710 - INSP
ISO/IEC 17020
Origineel verslag

Controlebezoek - Periodiek [Hfst 6.5]

Verslagnummer:
28/30062026/61103/72068/1

Inspectie adres: Gentseweg 3, 8792 Waregem
(België)

Elektrisch bord

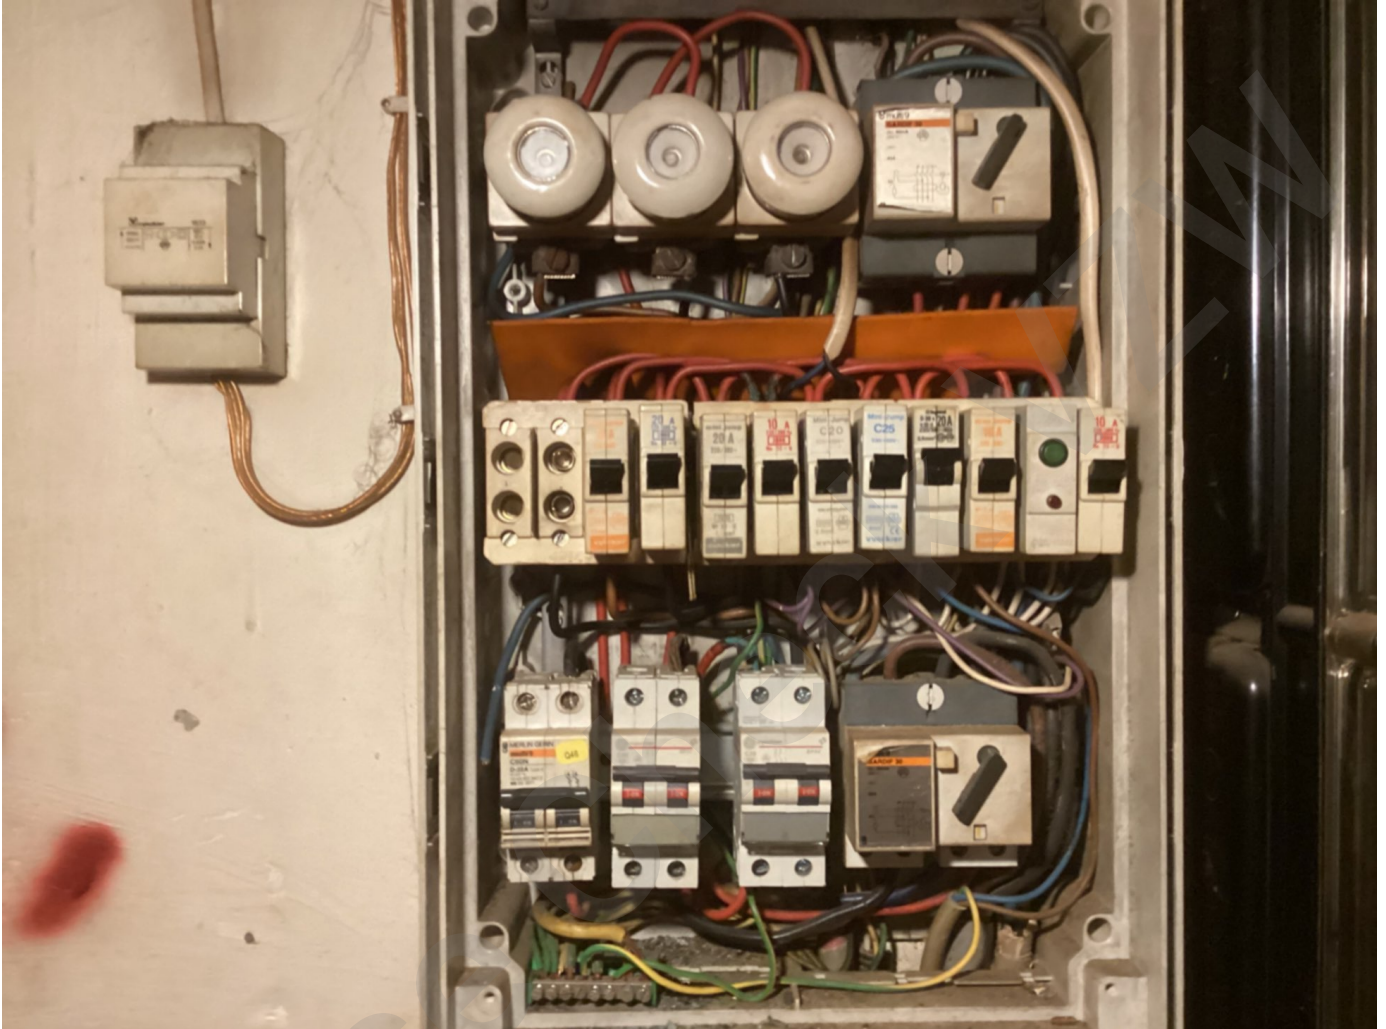
- De aardingsonderbreker moet gemakkelijk toegankelijk zijn. - oAfd 5.1.5.2
- Het eendraadschema en situatieplan zijn niet aanwezig. - oAfd 3.1.2.1
- De sectiegrootte van de overbruggingen in de borden is niet aangepast aan de grootte van de beveiliging tegen overstromen. - oAfd 4.4.1.5

- Er ontbreken afdekplaatjes in het elektrisch bord. - Afd 5.2.6; oAfd 4.2.2.3
- Een differentieelstroombeschermingsinrichting van hoge of zeer hoge gevoeligheid beschermt niet zoals het zou moeten de circuits waar water aanwezig is. (factor van externe invloeden AD2 of meer), - oAfd 4.2.4.3.b ; oAfd 5.3.5.3

- Extra opmerking: Dit moet een bijkomende zijn
- Er bevinden zich differentieelstroombeschermingsinrichtingen van het type AC in de installatie, welke niet meer toegelaten zijn. - oAfd 5.3.5.3.a

- De penautomaten/zekeringen van hetzelfde circuit zijn niet van dezelfde nominale grootte. - oAfd 5.3.5.5
- De houders van de penautomaten zijn niet uitgerust met een kaliberstuk. - oAfd 5.3.5.5.a

- De sectie van de geleiders is niet aangepast aan de grote van de automaten en zekeringen. - oAfd 4.4.1.5
- Aansluitingen en samenvoegingen, verbindingen of aftakkingen van kabels werden niet uitgevoerd in overeenstemming met de regels van de kunst. - oAfd 5.1.1.2; Afd 1.4.1; Afd 1.4.2; Afd 5.2.6
